リコール届出一覧表

リコール届出日：令和元年9月4日

リコール届出番号	外-2912	リコール開始日	令和元年9月5日
届出者の氏名又は名称	ジャガー・ランドローバー・ジャパン株式会社 代表取締役 ハンソン・マグナス・ユタカ	製作国：英国 製作者名：ジャガー・ランドローバー・リミテッド 問い合わせ先： ランドローバーお客様相談室 0120-922-992	
不具合の部位（部品名）	原動機（パワートレーンコントロールユニット）		
基準不適合状態にあると認める構造、装置又は性能の状況及びその原因	パワートレーンコントロールユニットにおいて、プログラムの仕様指示が不適切なため、誤ったプログラムが搭載されている。そのため、SCR監視機能が正しく働かず、アイドルストップが機能しない、及び、排出ガスが基準を満足しなくなるおそれがある。		
改善措置の内容	全車両、パワートレーンコントロールユニットのプログラムを正規のプログラムに書き換える。		
不具合件数	0件	事故の有無	無し
発見の動機	本国メーカーからの情報による。		
自動車使用者及び自動車分解整備事業者に周知させるための措置	<ul style="list-style-type: none"> ・使用者：電話又はダイレクトメールで通知する。 ・自動車分解整備事業者：対象台数が少数であり、全ての使用者を把握しているの で、機関誌等への掲載は行わない。 ・改善実施済車には、運転席側ドアロックストライカー付近に外-2912のステッカーを貼付する。

改善箇所説明図

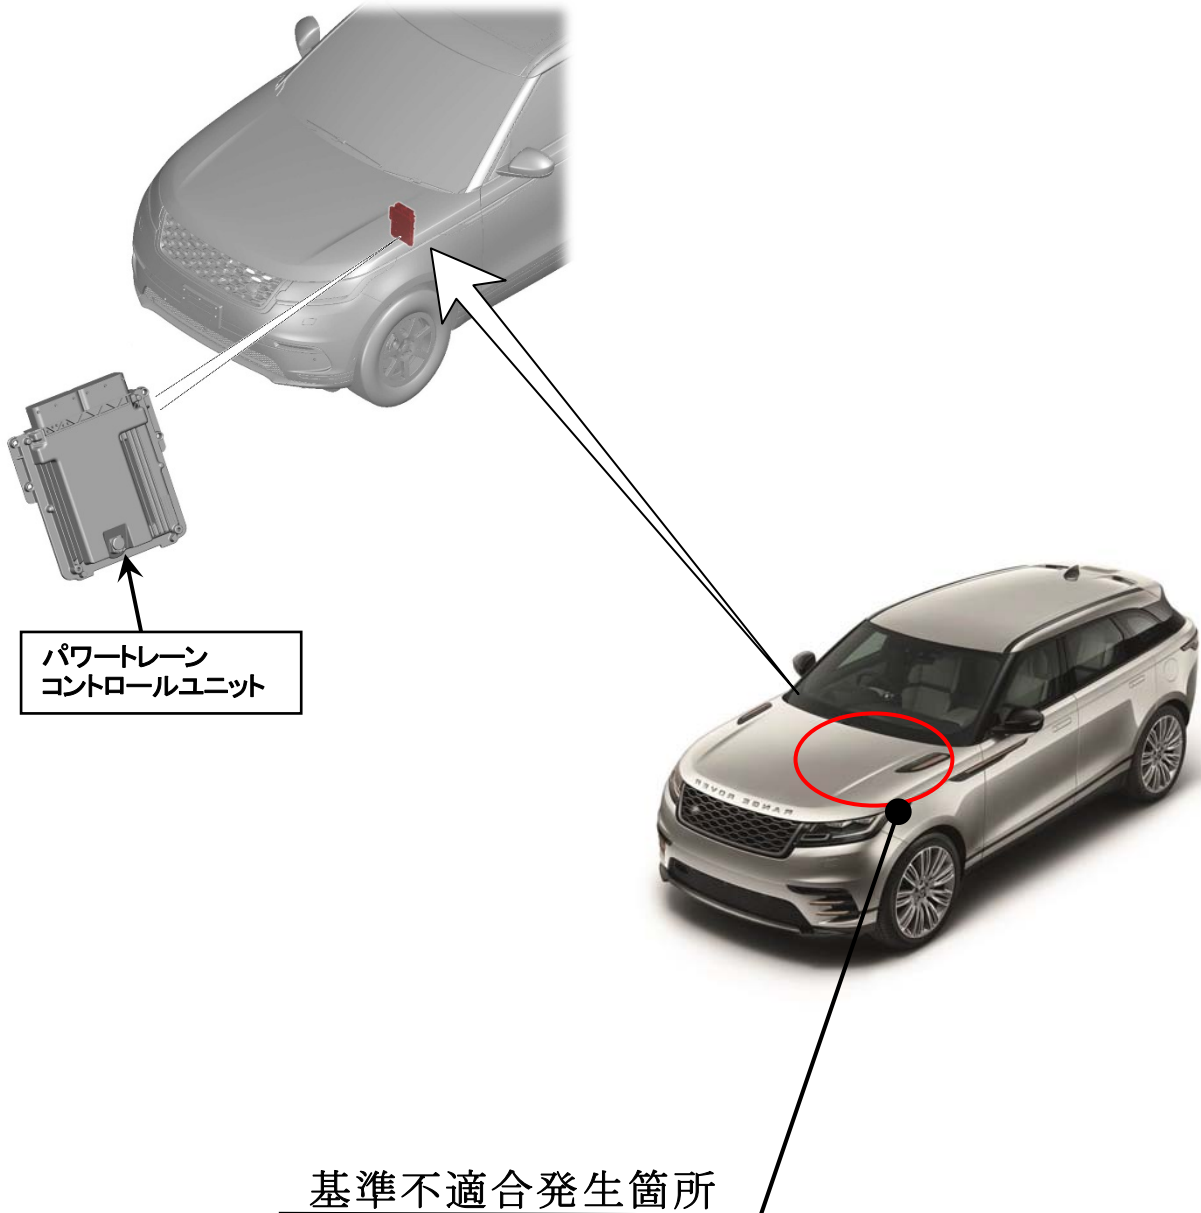
パワートレインコントロールユニットにおいて、プログラムの仕様指示が不適切なため、誤ったプログラムが搭載されている。そのため、SCR監視機能が正しく働かず、アイドルストップが機能しない、及び、排出ガスが基準を満足しなくなるおそれがある。

全車両、パワートレインコントロールユニットのプログラムを正規のプログラムに書き換える。

識別：助手席ドアヒンジボルトに白ペイントを塗布する。
